**Dotyczy: przetargu nieograniczonego na przebudowę sieci kanalizacji sanitarnej, budowę/przebudowę na sieci wodociągowej węzłów hydrantowych wraz z wymianą zasuw węzłowych i liniowych, przebudową przyłączy wodociągowych, wymianą zasuw odcinających oraz węzłów przyłączeniowych na przyłączach wodociągowych w ul. Wł. Raginisa w Białymstoku.**

**Nr ref. Sprawy: TI-III/186/2023**

### **WYJAŚNIENIE TREŚCI SPECYFIKACJI WARUNKÓW ZAMÓWIENIA**

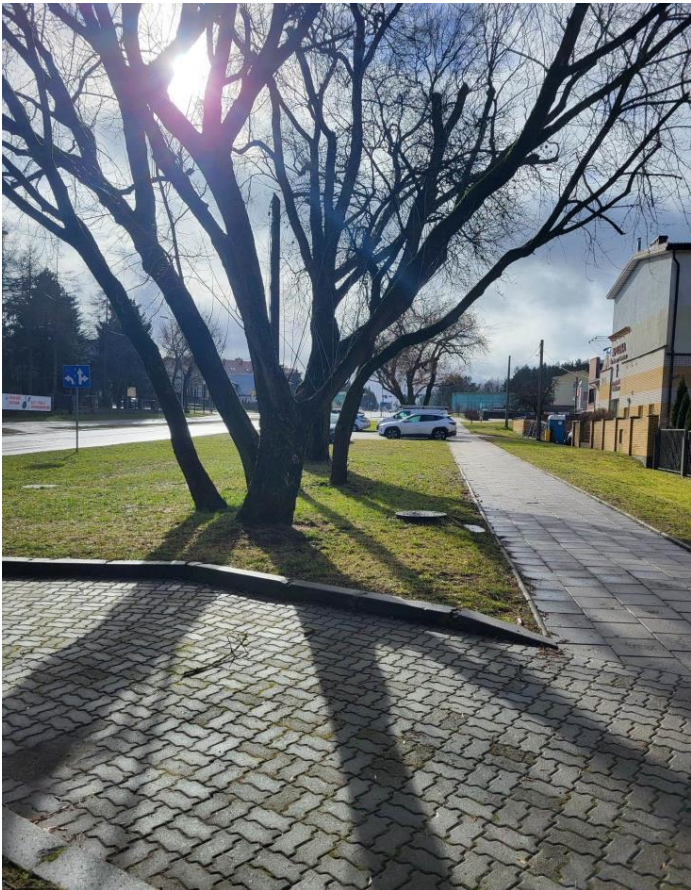
Na trasie budowy kanalizacji sanitarnej znajdują się istniejące drzewa. Czy wycięcie drzew leży po stronie Wykonawcy? Jeżeli tak to prosimy o załączenie decyzji dot. wycinki drzew oraz prosimy o podanie pozycji w przedmiarze, w której należy ująć określoną przez Zamawiającego ilość drzew do wycinki. Poniżej zdjęcia istniejących drzew na trasie nowej kanalizacji sanitarnej.

Zgodnie z zapisami zamieszczonymi w dok. proj. nr rej. 13637 z dn. 11.08.2022r. (rys.1/1 – PZT - Legenda) drzewa kolidujące z proj. siecią kanalizacją sanitarną przewidziano do wykarczowania wg projektu dot. branży drogowej. Wycinka drzew jest w zakresie prac zleconych przez Podlaski Zarząd Dróg Wojewódzkich.

Zgodnie z § 5 pkt. 5 wzoru umowy stanowiącym załącznik nr 4 do SWZ Wykonawca na zlecenie WB sp. z o.o. ma skoordynować prace z zakresem robót drogowych realizowanych na zlecenie PZDW.
